Rekonstrukce mostu v km 155,900 trati Břeclav - Brno

Vstupní porada

Místní šetření

Průběžná porada

Současné řešení nástupiště

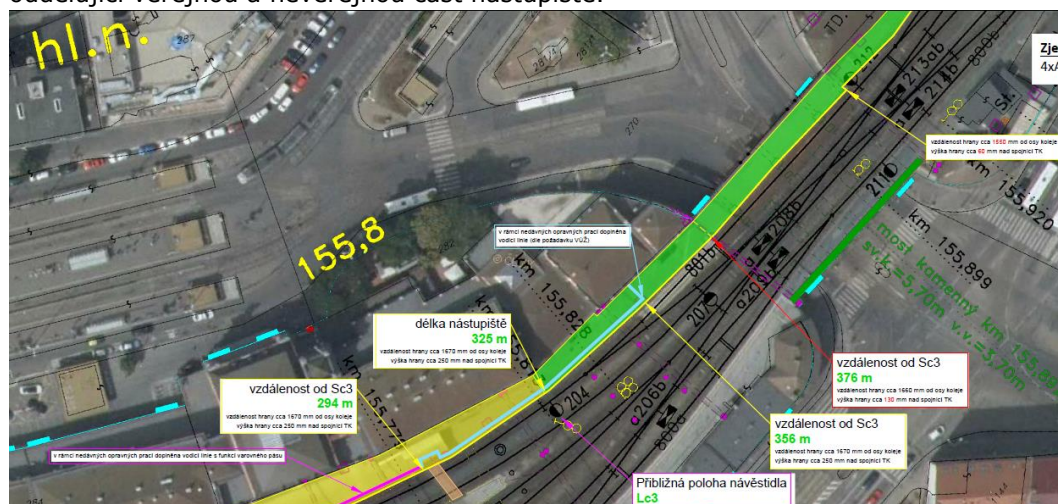
- Zástupce SŽ GR O13 vznesl dotaz na budoucí využití plochy bývalého nástupiště. Bylo dohodnuto, že současné nástupiště bude ukončeno u cestového návěstidla Lc3 (nutno koordinovat se záměry BNSD a.s.) a plocha za tímto návěstidlem bude považována za „**neveřejnou část nástupiště**“. U cestového návěstidla bude osazena značka oddělující veřejnou a neveřejnou část nástupiště.

- Předchozí bod je nutné důkladně projednat s BNSD (co by případná změna znamenala), vzhledem k revitalizaci Výpravní budovy a přestavbě většiny prostor na komerční, nelze omezovat přístup do levého křídla Výpravní budovy. BNSD proto se změnou z veřejného prostoru na neveřejný nemůže souhlasit do doby, než bude vyjasněn rozsah této změny a způsob jeho provedení. BNSD dále upozorňuje, že do tohoto prostoru jsou i úniky z Chráněné únikové cesty a některých komerčních prostor. Toto požárně bezpečnostní řešení musí být ponecháno. BNSD bude předložena PD k vyjádření. *Komentář zpracovatele ZP: Přístup do levého křídla VB směrem od koleje bude zachován a v případě nutnosti upraven pomocí svislého dopravního značení. Evidence plochy bývalého nástupiště jako neveřejné části nástupiště v rozsahu od cestového návěstidla LC3 dále přes most, umožní ponechání výškového rozdílu mezi niveletou TK a niveletou přilehlé komunikace vedené podél koleje.*

- Dále bylo dohodnuto, že prostor koleje (VMP 3,0) a neveřejné části nástupiště bude nově fyzicky oddělen např. samostatnými sloupky tak, aby bylo pohledem patrné, kde se mohou pohybovat železniční vozidla a jejich obsluha.
